Změnový list číslo 103B	
Identifikace akce	
Název akce:	Výstavba Multifunkční sportovní a kulturní haly v Brně
Číslo akce SMVS:	-
Objednatel:	I. Statutární město Brno II. ARENA BRNO, a. s. III. Brněnské komunikace a.s. IV. Teplárny Brno, a.s.
Zastoupen:	Objednatelem
Zhotovitel:	HOCHTIEF CZ a.s., Plzeňská 16/3217, 150 00 Praha 5
SPST:	Společnost INVIN, RUBY, INFRAM a CM
Projektant:	Projektová dokumentace 1 - Arch.Design, s.r.o. a A PLUS a.s. Projektová dokumentace 2 - PK OSSENDORF s.r.o.
Předmět změnového listu	
Změna dispozice Vstupní hala (1.Z5.006), Velín (1.Z5.011), Serverovna (1.Z5.012) - osa F-G/6-9 - CHL	
Část díla dotčená změnovým listem	
(objednatel ARENA - část NSA)	
SO 101 Hala - D.1.4.03 - CHLAZENÍ (CHL)	
Popis změny, popis technického řešení	
Původní řešení dle smluvní (tendrové) dokumentace :	
Projektová dokumentace 1 neuvvažovala s pracemi popsanými v Novém řešení.	
Nové řešení :	
Změnou dochází k provedení rozvodů a prvků profese CHL pro účely vybudování (zařízení) prostor recepce, velínu a serverovny v 1.NP dle RPD. Detailní rozsah změny je zřejmý z Přílohy č. 1 tohoto změnového listu. Nezbytné související dopady do ASŘ a ostatních profesí budou řešeny samostatně.

ZL č. 32: Vstupní hala (1.Z5.006), Velín (1.Z5.011), Serverovna (1.Z5.012) - osa F-G/6-9

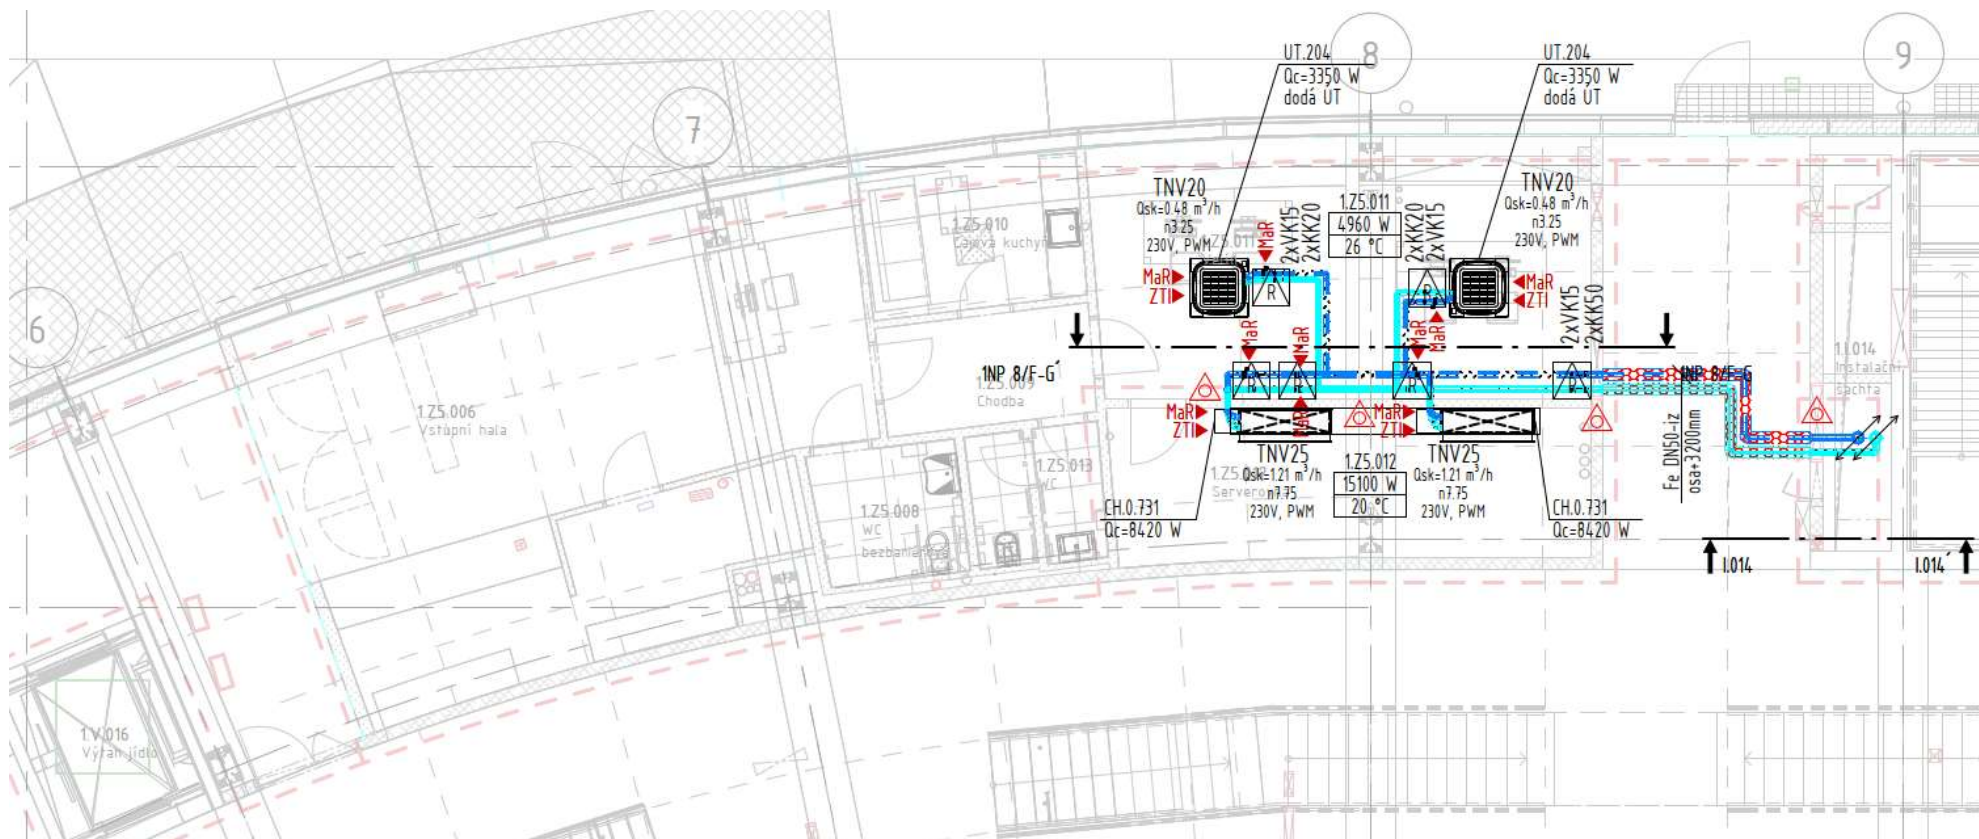
Důvod změny: Úpravy systému chlazení vyvolané změnou dispozice.
